ชี้แจงข้อสอบถามเกี่ยวกับ TOR ประกวดการจ้างก่อสร้างขยายกำลังการผลิตน้ำที่โรงงานผลิตน้ำมหาสวัสดิ์ ขนาด 800,000 ลูกบาศก์เมตรต่อวัน พร้อมงานที่เกี่ยวข้อง สัญญา GE-MS5/6-9

ด้วยวิธีประกวดราคาอิเล็กทรอนิกส์ (e-bidding)

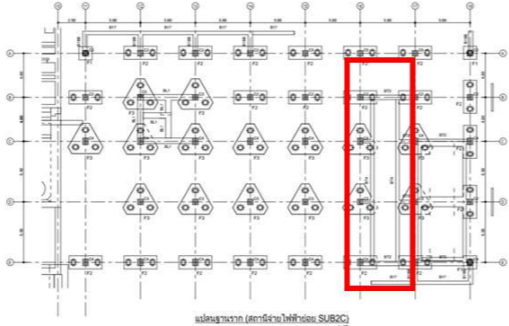
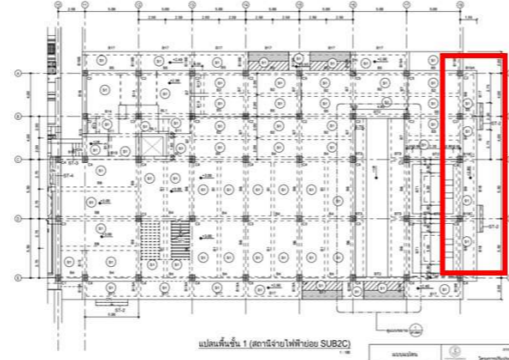
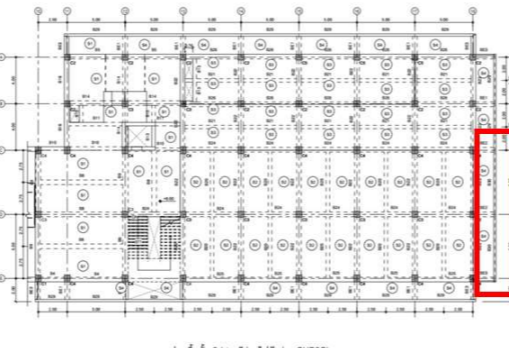
4	แบบเลขที่ FL-AR-4004	จากรูปด้านล่างสอบถามว่า ระดับ Ground Level +2.5 คือระดับดินเดิมใช่หรือไม่ ถ้าไม่ ขอทราบค่าระดับดินเดิมของทั้งโครงการ 	ค่าระดับในแบบ Ground Level คือ +2.25 โดยมีค่าเฉลี่ยของระดับดินเดิมบริเวณดังกล่าวประมาณ +2.25 ตามที่แสดงในแบบ ทั้งนี้ ในขั้นตอนการก่อสร้างผู้รับจ้างจะต้องดำเนินการตามเล่ม 4/8 เจือนไขทั่วไปของสัญญา ข้อ 17
5	แบบเลขที่ FL-ST-3001, FL-ST-3007	ระบบกรองน้ำ จากแบบผังเข็มแบบรวม (FL-ST-3001) และแบบผังเข็มแบบแยกเฟส 5,6 (FL-ST-3001) มีจำนวนเข็ม/แนวการวางเข็มไม่เหมือนกัน รบกวนสอบถามให้ยึดผังเข็มตามแบบใด 	เสาเข็มของถังกรองน้ำให้ดูตามแบบ FL-ST-3001

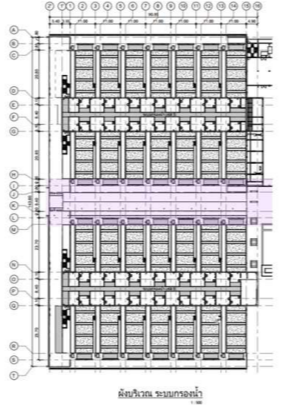
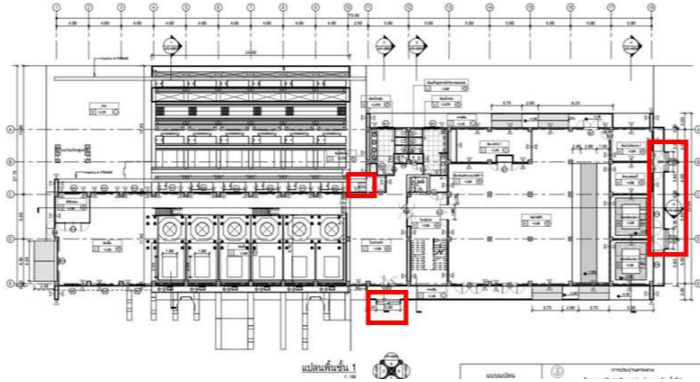
21	แบบเล่มที่ 1/11 ทั่วไป แบบเลขที่ MS-EE-2003, แผ่นที่ 56 และแบบเลขที่ MS-EE-2020, แผ่นที่ 73	จากแบบเลขที่ MS-EE-2003 และแบบเลขที่ MS-EE-2020 ขอสอบถามสัญลักษณ์ทางไฟฟ้า ตามรูปด้านล่างนี้ ขอสอบถามว่า สัญลักษณ์ทางไฟฟ้าที่ต่อกับ Motor ของ Pump Raw Water คืออุปกรณ์อะไร (ขอรายละเอียด Specification) และขอทราบประเภทของสายไฟ และท่อร้อยสายที่เดินจากอุปกรณ์ดังกล่าวไปยัง VFD	- เป็นสัญลักษณ์ของ Motor Sensor protection โดยให้มีรายละเอียดตามมาตรฐานผู้ผลิตมอเตอร์ - ประเภทของสายไฟ และท่อร้อยสายที่เดินจากอุปกรณ์ดังกล่าวไปยัง VFD ให้เสนอรายละเอียดให้วิศวกรพิจารณาอนุมัติก่อนดำเนินการ
22	เอกสารใบเสนอราคาและเอกสารแนบท้ายภาพผนวก "ซ"	จากเอกสารประกวดราคาและเอกสารแนบท้าย ภาพผนวก "ซ" มีคำถามดังนี้ 1.เอกสารประกวดราคาและเอกสารแนบท้าย ภาพผนวก "ซ" ต้องยื่นพร้อมใบเสนอราคาหรือไม่ 2.ในกรณีที่ต้องยื่นเอกสารพร้อมใบเสนอราคา สามารถยื่นเสนอข้อมูลรายละเอียดเครื่องจักรและอุปกรณ์หรือผลิตภัณฑ์ในแต่ละรายการที่กำหนดมากกว่า 1 รายได้หรือไม่ เพื่อให้เกิดการแข่งขันด้านราคา	1. ภาพผนวก ซ. ต้องยื่นพร้อมใบแจ้งปริมาณงานและราคา (BOQ) 2. สามารถยื่นได้มากกว่า 1 ราย โดยทุกรายที่เสนอจะต้องมีคุณสมบัติผ่านตามข้อกำหนด

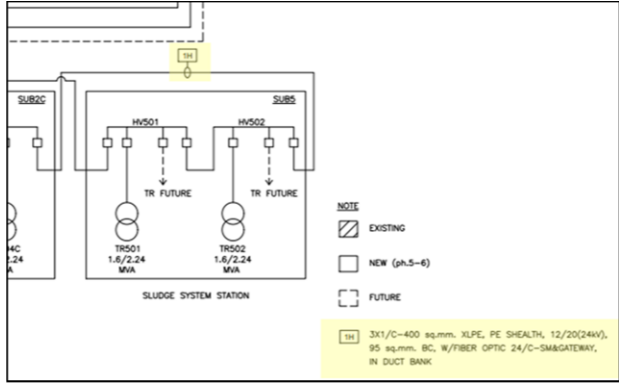
ข้อ	อ้างอิงข้อกำหนดใน TOR	ข้อสอบถาม	ข้อชี้แจง กปน.																				
32	1. เอกสารแบบ พร.4	จากเอกสารแบบ พร.4 : รายการลำดับที่ 6.7 แผ่นที่ 3/5 แสดงรายละเอียดดังนี้ คำถาม อุปกรณ์ Static Mixer จำนวน 4 ชุด ที่แสดงในเอกสาร เป็นรายการที่ซ้ำกันใช่หรือไม่? ในการเสนอราคาในครั้งนีให้จัดหาและติดตั้ง Static Mixer จำนวน 4 ชุด ใช่หรือไม่?
